Mission régionale d'autorité environnementale
NORMANDIE

Avis délibéré
**Révisions dites « allégées » n° 1 et 2 du plan local d'urbanisme
intercommunal (PLUi) des Hauts du Perche (61)**

N° MRAe 2024-5311

Révision n° 1 : création d'un Stecal - sous-secteur NI, à Moulicent
(Source : évaluation environnementale)

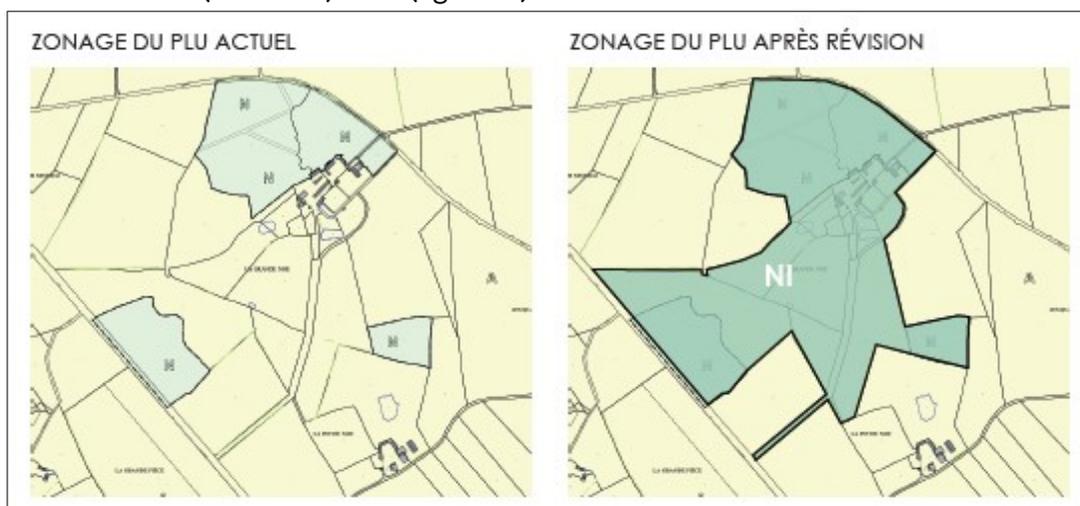
L'autorité environnementale rappelle qu'un Stecal est une dérogation au droit commun applicable aux zones naturelles, qui doit rester exceptionnelle et d'ampleur limitée. Elle doit donc être dûment justifiée, notamment au regard de son périmètre et des caractéristiques du projet qu'il permet. Or, le

dossier ne précise pas le type et l'importance des installations ou aménagements envisagés (nombre de cabanes à créer par exemple). En outre, le périmètre de 37 ha prévu pour ce secteur n'est pas cohérent avec la notion même de « taille limitée » qui doit être considérée de manière stricte pour l'application de l'article L. 151-13 du code de l'urbanisme.

L'autorité environnementale recommande de reconsidérer l'importance du Stecal envisagé dans le cadre de la révision n° 1 du PLUi, compte tenu des conditions prévues par l'article L. 151-13 du code de l'urbanisme notamment liées à la taille limitée de tels secteurs. Elle recommande également de justifier la création du Stecal au regard des besoins et des caractéristiques du projet envisagé et du caractère exceptionnel auquel doit répondre un tel secteur en application de l'article précité.

Le projet de développement de l'activité d'hébergement touristique et de loisirs, situé dans la trame verte, est considéré, selon le dossier, comme étant « une garantie suffisante pour la préservation des fonctionnalités écologiques du secteur » (p. 32 du rapport environnemental). Or, cette affirmation n'est pas justifiée, car les volumes de fréquentation, d'hébergements, les types d'aménagements et d'interventions dans les parties boisées mais également dans les espaces ouverts ne sont pas indiqués.

En l'absence de prescriptions dans le règlement écrit du Stecal Na créé, il n'est pas possible de considérer que les impacts potentiels du projet qui serait rendu possible par la révision du PLUi sur les fonctionnalités écologiques du secteur seront limités, compte tenu des aménagements et de la fréquentation d'avril à octobre. Le choix d'un périmètre de Stecal de 37 hectares implique la possibilité, à plus ou moins long terme, de permettre de nouvelles activités ou extensions d'activités, au-delà du projet actuel décrit.

Selon le dossier (p. 38 du rapport d'évaluation environnementale), le projet de révision n° 1, lié à l'extension d'activité touristique présente un impact « faible » au regard du nombre limité de cabanes, ce dernier étant présenté comme la principale mesure de réduction. Néanmoins, d'après les informations que l'autorité environnementale a obtenues en consultant le PLUi en vigueur, le règlement écrit de la zone NI ne comprend aucune prescription limitant le nombre de constructions susceptibles d'être autorisées (seule leur emprise au sol est limitée à 150 m²). En outre, la création d'un nouveau parcours, cumulée au développement des cabanes, se traduira par une augmentation de la fréquentation des bois, susceptible d'avoir des impacts sur la biodiversité présente.

Le site du projet concerné par la révision n° 1 est localisé à moins de 600 mètres de la Znieff de type II « zones humides forêts et coteaux du Haut-Perche » et dans un rayon d'un kilomètre de la zone de protection spéciale (ZPS) « Forêts et étangs du Perche » qui comporte, en son sein, des espèces protégées et menacées, à l'instar de la Barbastelle d'Europe, espèce de chauve-souris susceptible de fréquenter les bois et les haies situés dans le Stecal (déplacement dans un rayon de cinq kilomètres), ou encore les nombreuses espèces d'oiseaux qui pourraient nicher dans les espaces boisés du site du projet. L'évaluation des incidences, sur la base notamment des inventaires à réaliser, devrait identifier les potentielles interactions entre les périmètres d'inventaire ou de protection et ceux du site du projet.

Le dossier n'analyse pas les impacts potentiels de la révision n° 1 sur la ressource en eau au regard de l'extension des hébergements et de la fréquentation touristique du secteur concerné. Cet enjeu est uniquement abordé dans le tableau synthétique des mesures (p. 39 du rapport) où, selon le dossier, « ce projet va permettre l'accueil d'un nombre très limité de touristes, le besoin en eau supplémentaire sera donc réduit ».

La révision n° 1 prévoit le développement de cabanes d'hébergement de loisirs et de parcours dans les arbres. Le rapport d'évaluation environnementale n'intègre aucune analyse des potentielles incidences paysagères de ce développement, tel qu'il pourrait être autorisé dans le cadre du PLUi une fois révisé, en particulier sur les espaces boisés du site.

Révision n° 2 : reclassement en zone A d'un secteur classé en zone N sur le site de La Lucasière à Prépotin
(Source : évaluation environnementale)

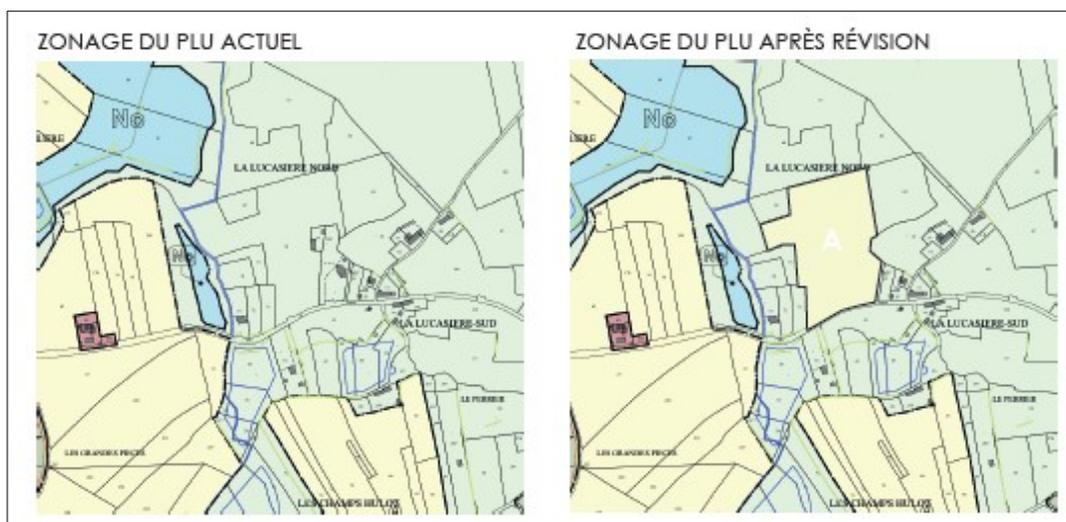
En ce qui concerne la révision n° 2, liée au projet de développement de l'activité de maraîchage, l'analyse des impacts potentiels sur les continuités écologiques nécessite également d'être complétée. Ce secteur s'inscrit, selon les termes du dossier, dans un « vaste écosystème à forte dominance d'habitats forestiers (...) renfermant aussi des landes et de nombreux milieux humides » (rapport d'évaluation environnementale, p. 23) et constitue un milieu ouvert (type prairie) susceptible d'offrir pour certaines espèces des ressources alimentaires et en eau ou un terrain de chasse. La disparition ou la dégradation de ce milieu ouvert, du fait des installations liées à l'activité de maraîchage et à cette activité elle-même, pourrait ainsi avoir des conséquences notables sur leurs fonctionnalités écologiques, et notamment sa fonction de stockage de carbone dans le sol.

Selon le dossier, le secteur de la révision n° 1 est en dehors de la trame bleue de la communauté de communes des Hauts du Perche, élaborée avec le PNR et inscrite au PLUi ; le secteur de la révision n° 2 se situe à proximité de zones tampons favorables aux milieux humides (p. 24 de l'évaluation environnementale). Or, d'après les données de la Dreal Normandie, le secteur s'inscrit dans des zones répertoriées en tant que milieux fortement prédisposés à la présence de zones humides (parcelle 15 au sud, parcelle 21 au sud, parcelles 24 à 28, parcelle 32 au nord, et la parcelle 34).

L'autorité environnementale recommande de réaliser des inventaires de zones humides dans le secteur concerné par la révision n° 2 et d'y délimiter le cas échéant les zones tampons favorables aux milieux humides.

S'agissant de la seconde révision, le dossier précise que « l'activité agricole est de type maraîchage, ce qui réduit nécessairement les impacts sur le milieu » (p. 31 du rapport d'évaluation environnementale). Cette conclusion ne prend pas en compte la gestion de la ressource en eau en lien avec l'activité de maraîchage envisagée, en plein site Natura 2000. Les éléments présentés dans le dossier à cet égard ne sont pas suffisamment caractérisés pour permettre de conclure à l'absence d'impact sur la ressource en eau, dans le contexte aggravant du changement climatique.

S'agissant du projet de révision n° 2, la gestion du risque de ruissellement n'est pas évoquée. Le ruisseau du Cerny (profil altimétrique p. 31 du rapport d'évaluation environnementale) se situe en contrebas du terrain accueillant l'activité de maraîchage. Il apparaît nécessaire d'analyser l'état initial et les incidences potentielles du projet de maraîchage en ce qui concerne la gestion des eaux de ruissellement et de définir, le cas échéant, des mesures ERC adaptées, tenant compte du risque associé de pollution des eaux superficielles et souterraines.

L'autorité environnementale recommande de compléter l'analyse de l'état initial et des incidences potentielles de la révision n° 2 du PLUi concernant la gestion des eaux de ruissellement et de déterminer le cas échéant les mesures d'évitement, de réduction ou de compensation adaptées.

S'agissant de la révision n° 2, le développement de l'exploitation de maraîchage qu'il permet est peu documenté, notamment compte tenu de la proximité de quelques habitations et la co-visibilité avec l'exploitation.
